FT-2 形低圧表示ヒューズ ヒューズホルダのベース材質変更のお知らせ

扱	A	日付	2021年9月	件名	FT-2形低圧ヒューズ ヒューズホルダのベース材質変更のお知らせ
整理番号	KER-603	三菱電機(株) 機器事業部

図 1. 【変更前】外観及び変更箇所 (FT-2 形)

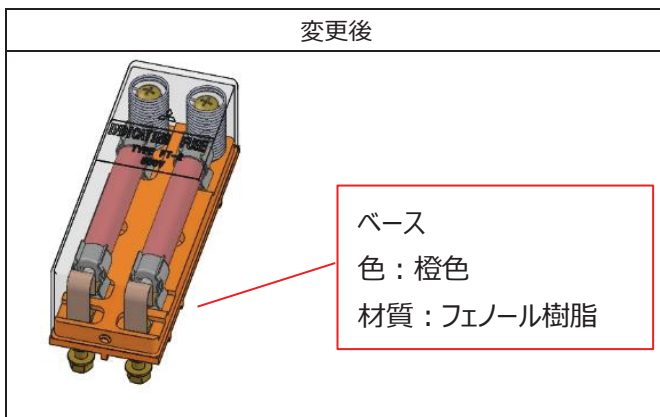
ベースを圧縮成形品から切削加工品に変更します。

外観色が異なりますが、外形寸法や性能などに影響なく、ご使用に支障を与えるものではありません。

ベース
色：黒色
材質：フェノール樹脂

ベース
色：橙色
材質：フェノール樹脂
